C00006

CQ30 圧力スイッチ ケース構造 防水形 統合について

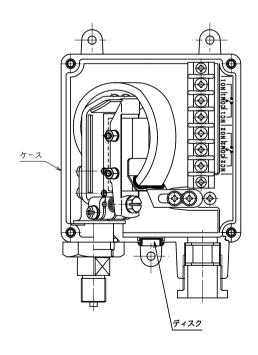
- 3. 防水形保護等級の変更 IP65 から IP66 に変更致します。
- **4.** ケース構造の違いについて ケース下部にディスク付きが防滴形で、 ディスク無しが防水形です。

さて、弊社の CQ30 形圧力スイッチは、ケース構造を「防滴形」と「防水形」の 2 仕様に対応しておりましたが、構造上防水形は防滴形を兼ねることより、ケース構造を防水形に統合します。
